改善箇所説明図

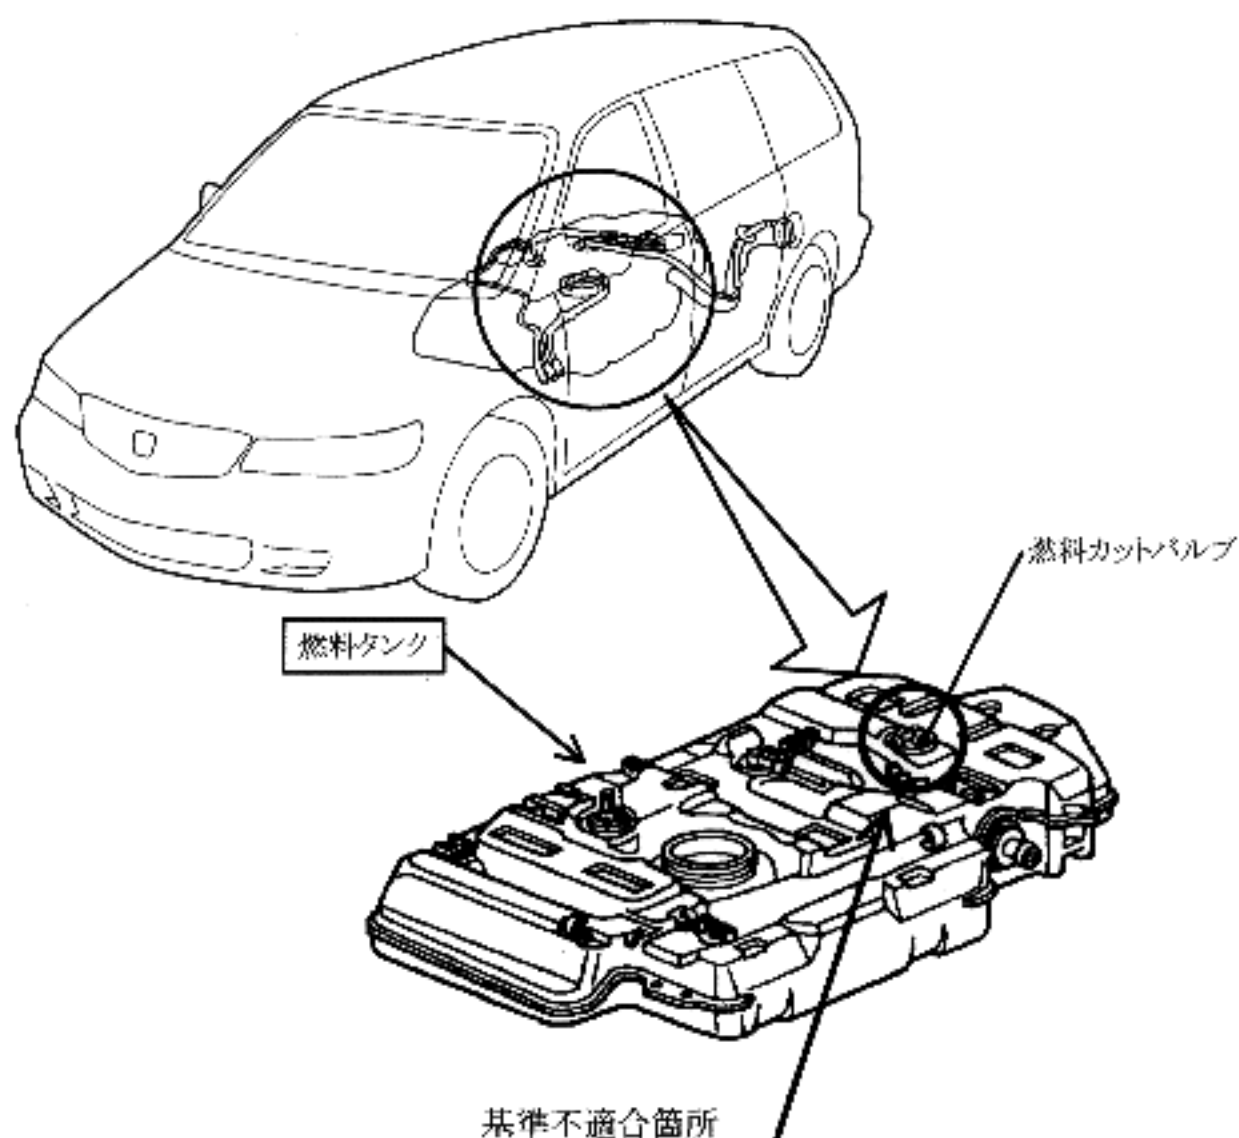
樹脂製燃料タンクの、燃料カットバルブ取付け部の溶着に不適切なものがあるため、そのままの状態で使用を続けると、当該バルブの溶着部が部分的に剥離し、燃料が漏れるおそれがある。

燃料タンクを良品に交換する。

識別: バッテリーケーブルの車体側アースボルトに黒マジックを塗布する。
